令和 7 年 12 月 3 日  
庁 舎 整 備 担 当 部

## 本庁舎等整備工事の契約変更について

世田谷区本庁舎等整備工事は、現在、令和 8 年 9 月の 2 期棟竣工に向けて工事を進めている。このたび、建築基準法関係規定への適合のため必要となった変更等にかかる金額を取りまとめたので、報告する。

参考：西1期棟テラス柱

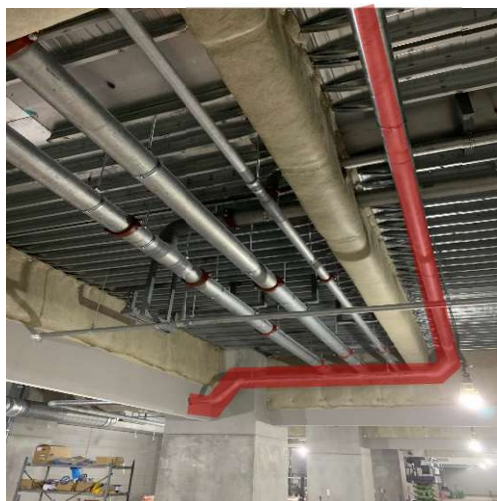
- ・上空通路の屋外鉄骨柱に耐火被覆塗装を追加
